第27回 関川流域委員会

前回流域委員会で頂いたご意見

令和6年12月2日
北陸地方整備局 高田河川国道事務所

図 最大浸水深分布図（保倉川放水路あり）

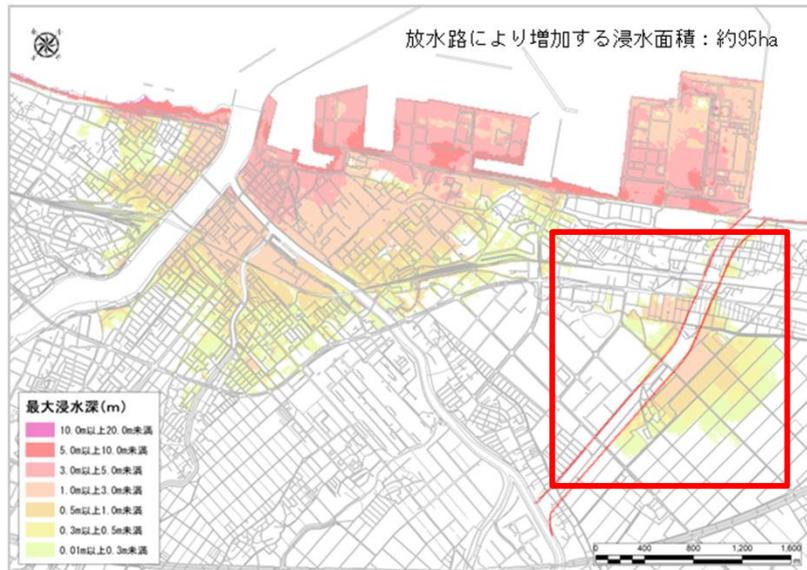
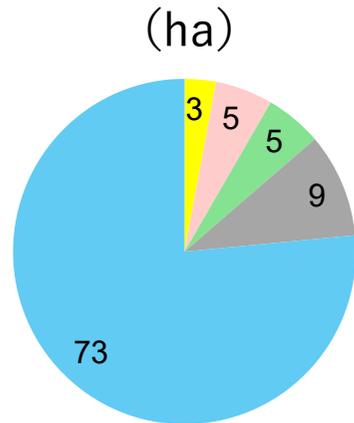
ご意見・ご要望、ご指摘事項	事務局回答・考え方
<p>○ これまで津波の浸水するリスクが無かった地域に、放水路整備後は新たにリスクが生じることとなるため、被害の小さい大きいで判断せず、地域の方々の理解、納得、合意を得ていくため、丁寧に説明していかなければならないと思う。（委員A）</p>	<p>—</p>
<p>○ 放水路により増加する最大クラスの津波による浸水面積約95haについて、資料4のP6の図を見ると農地が多いと思うが、住宅・構造物が何軒等の数字があれば教えていただきたい。（委員A）</p>	<p>➤ 最大クラスの津波（L2津波）による浸水面積の詳細な内訳等については、手持ちの情報がないため、確認の上別途回答させていただきます。（当日回答）</p> <p>➤ 本資料11ページにおいて回答差し上げます。</p>
<p>○ 「L2津波は施設による対応を行わないことが基本的な考え方であるが、新規で開削する放水路であることを踏まえ、今後どのような対応が可能かについて検討していく」とあるが、施設の対応も排除していないのか、施設での対応ではなくて、まちづくりや避難というソフトでどのような対応ができるのか。（委員A）</p>	<p>➤ 新たに津波のリスクが生じることに対しては、施設整備やまちづくりも踏まえてその場所全体でどのような対策が取れるのかを検討していきたい。これらの検討を行う場として、保倉川放水路治水対策・防災まちづくり検討部会のご審議いただきたいと考えています。（当日回答）</p>
<p>○ 河川整備計画の変更について、前回委員会では令和5年度末と予定されていたが、能登半島地震による被害やこれらを踏まえた住民の方々のご意見を受けて、令和6年度末に延期するとの理解でよいか。（委員A）</p>	<p>➤ 河川整備計画の変更については、昨今の状況を踏まえて、より丁寧な対応を取っていききたいと考えていることから延期することとしたものです。（当日回答）</p>
<p>○ 津波避難タワーのような施設の整備も含めて、全般的に検討していくということか。（委員A）</p>	<p>➤ 例えば、避難経路をどこに設けると効果的かといったような観点で、そういったものも施設整備という言葉に含んで検討していきたいと考えています。（当日回答）</p>

L2津波の放水路遡上時の浸水家屋数等

- L2津波が放水路を遡上することに伴い増加する浸水面積は約95haであった。
- このエリアの土地利用毎の面積を確認したところ、水田が約73haと大半を占めていた一方、産業団地が約9ha、宅地が約5haであった。
- エリア内の家屋数は約27戸・棟、建物数については約70戸であった。
- なお、本シミュレーションは、第1回保倉川放水路治水対策・防災まちづくり検討部会において報告したとおり、本解析結果は「地震後に堤防天端が75%沈下」「越流と同時に堤防破壊」の条件下で行ったもの。
